SECRETARIA DISTRITAL DE AMBIENTE

Concepto Técnico No. 12650, 21 de noviembre del 2023

ASUNTO:	Licencia Ambiental		Evaluación
SECTOR	Construcción de carreteras y/o túneles Construcción de carreteras y/o vías de ferrocarril		
CIU	421 4210		
DOCUMENTO (S) EVALUADO (S)	Radicados	2023ER143352 2023ER214071	27/06/2023 14/09/2023
QUEJA:	NO		
USUARIO:	Concesionaria Ruta Bogotá Norte S.A.S		
EXPEDIENTE:	N/A		
NIT:	901- 580-796-1		
REPRESENTANTE LEGAL:	Juan Manuel Mariño Maldonado	C.C.:	80233932
DIRECCIÓN:	Autopista Norte entre la calle 191 y la Calle 245		
LOCALIDAD:	Suba y Usaquén	TELÉFONO:	3102293037
UPZ:	Torca y Toberín	CUENCA:	Torca
CHIP Predio:	N/A	Subcuenca:	-----
Uso del suelo:	N/A	Dirección CHIP:	N/A
El predio se encuentra afectado por Zonas de Ronda y/o ZMPA	Sí	Cuerpo hídrico afectado	
		Acto administrativo que alindera el cuerpo hídrico (Fuente del dato)	
REQUIERE ACTUACIÓN DEL GRUPO JURÍDICO DE LA DCA			NO

Emitir concepto técnico en el marco del uso y aprovechamiento de recursos naturales del estudio ambiental presentado dentro del trámite administrativo de solicitud de licencia ambiental para el proyecto "Proyecto "Accesos Norte Fase II, Unidades Funcionales 1, 2, 3, 4 y 5.",

*Ilustración 22 Localización de las obras de intervención para la conexión hidráulica de los humedales Torca Guaymaral, frente al acotamiento de la Ronda Hídrica de la RDH.*

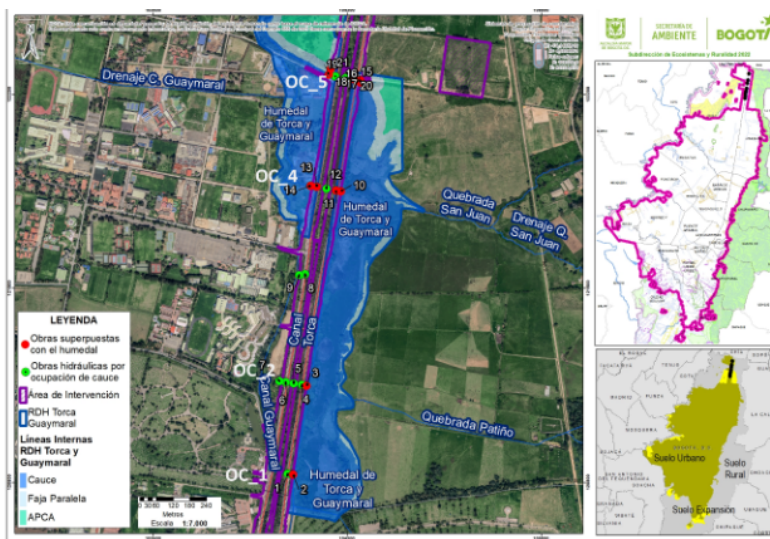
Adicionalmente al revisar la información remitida, se identificó la realización de 4 infraestructuras identificadas como OC\_1, OC\_2, OC\_4 y OC:5, asociadas a la conexión hidráulica entre los humedales de Torca y Guaymaral, al interior del límite de la Reserva Distrital de Humedal.

*Ilustración 23 Enrocado tipo II en la obra OC\_1 fuera del polígono de intervención del proyecto y dentro del cauce del humedal Torca*

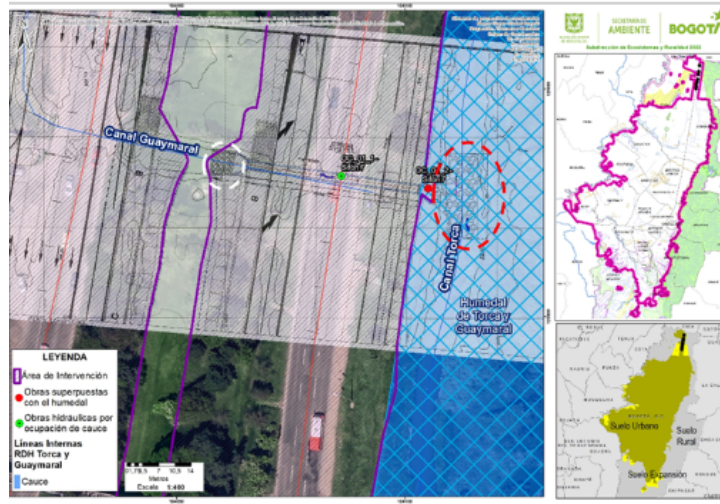
Las intervenciones de las ocupaciones de cauce «OC» cuentan con secciones denominadas «ENROCADO» que pueden ser tipo I o tipo II. Los enrocados de las intervenciones OC\_1, OC\_2 y OC\_4 del sector oriental de las obras.

Es de anotar que los enrocados del sector occidental de las intervenciones OC\_1, OC\_2 y OC\_4 se incluyeron dentro del polígono de intervención en la zona de separador (OC\_1) figura 9 y en la ronda hídrica del humedal Guaymaral (OC\_2 y OC\_4) como se muestra en las figuras a continuación, resaltados en los óvalos de color blanco en la ilustración 26.
